Oppdragsnavn **Saltnessand boligfelt**
 Prosjekt nr. **1350060567**
 Kunde **Buvik Bolig AS**
 Notat nr. **G-not-001**
 Versjon **2.0**
 Til **Buvik Bolig AS v/Andreas Olstad**
 Fra **Synnøve Bergslid**
 Kopi **Arkitektkollegiet v/Vidar Julian Govassmark**

GEOTEKNISK VURDERING AV OPPDATERT SITUASJONSPLAN FOR SALTNESSAND BOLIGFELT, DETALJREGULERING

Figur 1: Utklipp av IFC-modell fra Arkitektkollegiet. Mørkegrå (foruten brua i front av bildet) indikerer nybygg og ytre del av grønt areal ut mot elva Vigda indikerer motfylling. Modell er datert 20.11.2024.

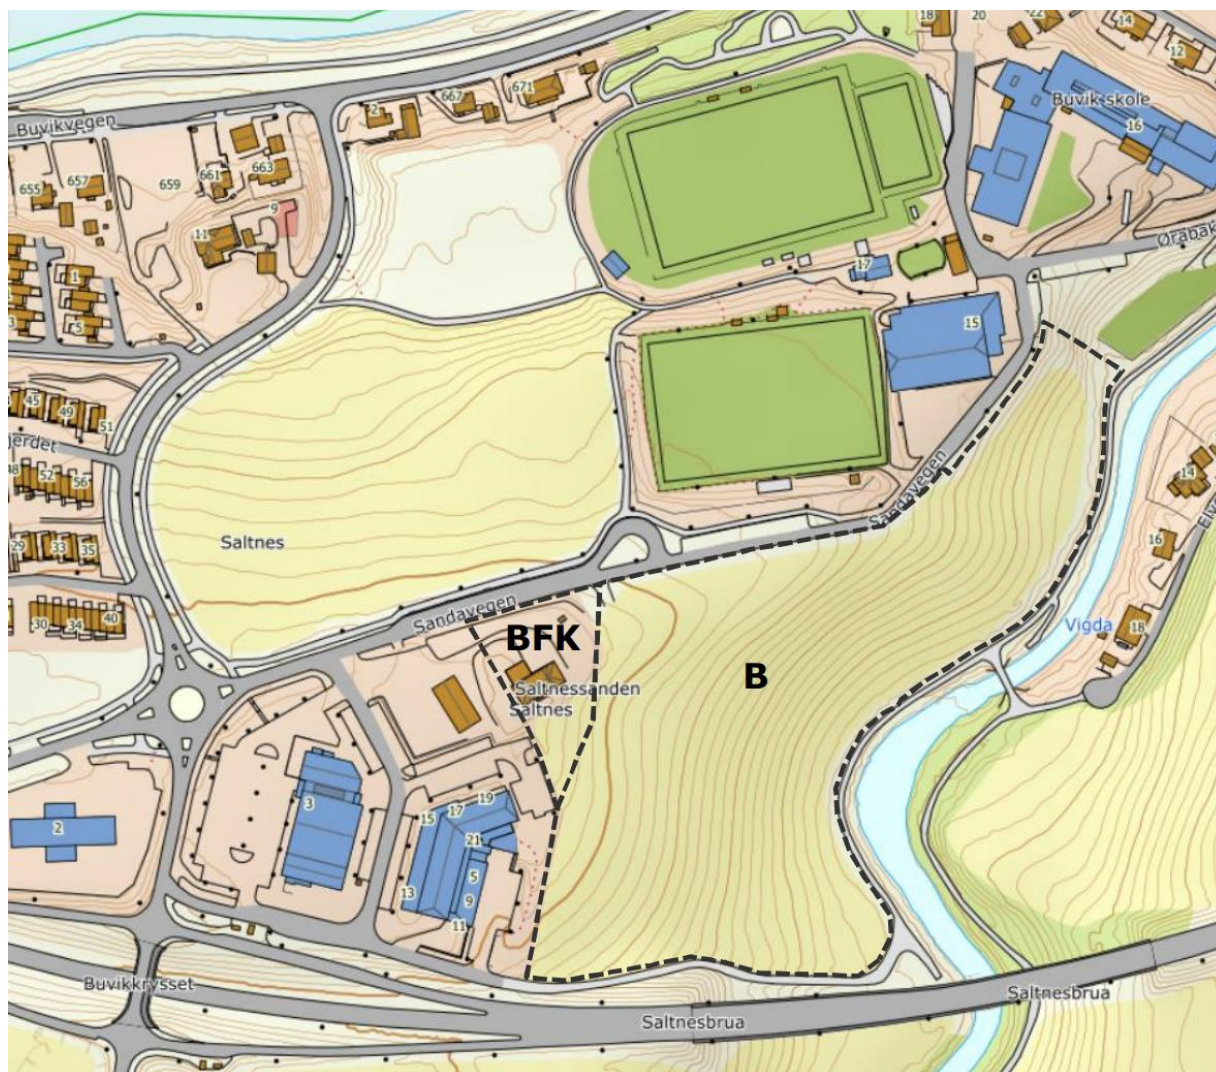
Buvik Bolig AS planlegger utbygging av flere nybygg i Buvika, Skaun kommune, 5029-8/1. Arkitektkollegiet AS har utarbeidet planer for utbyggingen som innebærer flere nye leilighetsbygg med inntil 2-5 etasjer inkludert kjeller-/sokkeletasje. Utbyggingsplanene slik de foreligger i dag er vist i Figur 1.

Rambøll er nå engasjert for å undersøke hvorvidt oppdatert grunnlag fra arkitekt/arealplanlegger samsvarer med forutsetninger og premisser gitt i tidligere geoteknisk vurdering.

Figur 2: Oversiktskartet viser lokasjon av byggefelt B og byggefelt BFK. Figuren er utklipp fra G-not-002-1350028667 [2].

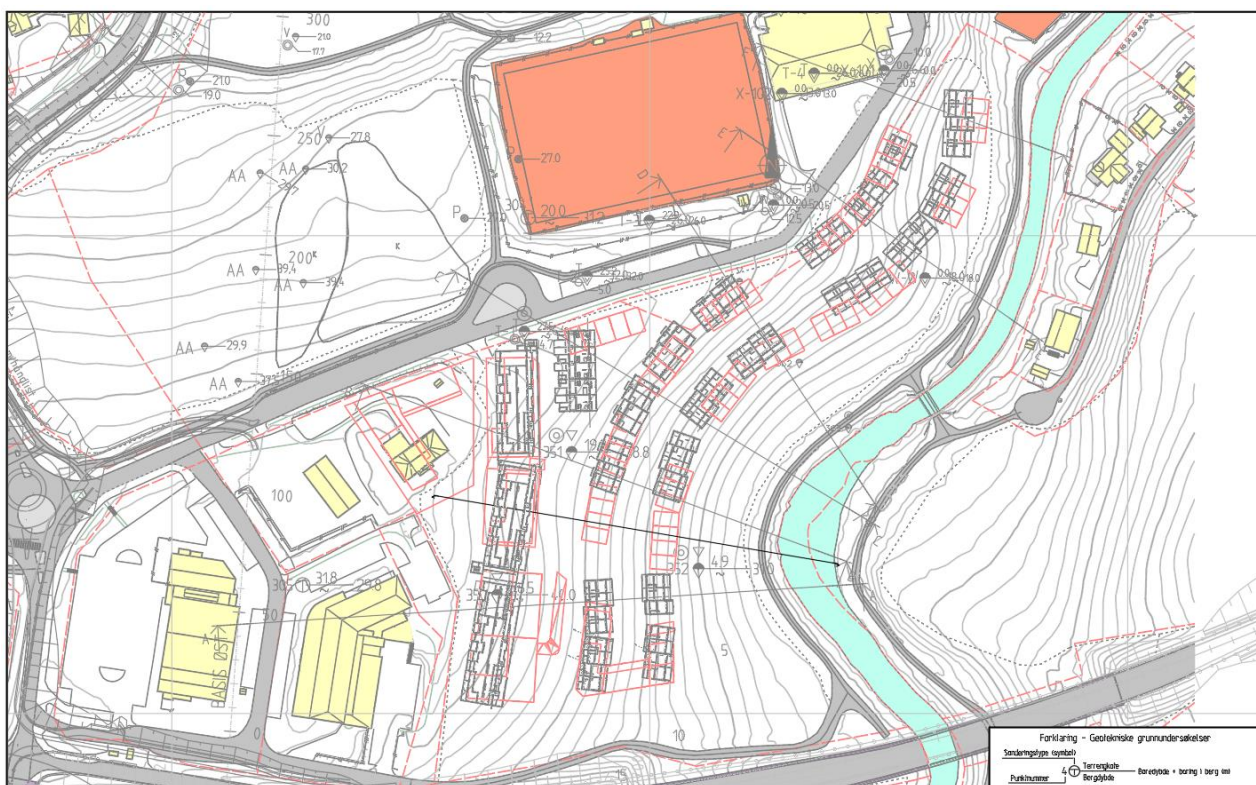
I henhold til mottatt grunnlag planlegges det for et bygg med fire etasjer og parkeringskjeller på felt BFK. Se Figur 2 for lokasjon av felt BFK. Her vurderes det at prinsippet om kompensert fundamentering er ivarettatt med bakgrunn i foreliggende planer.
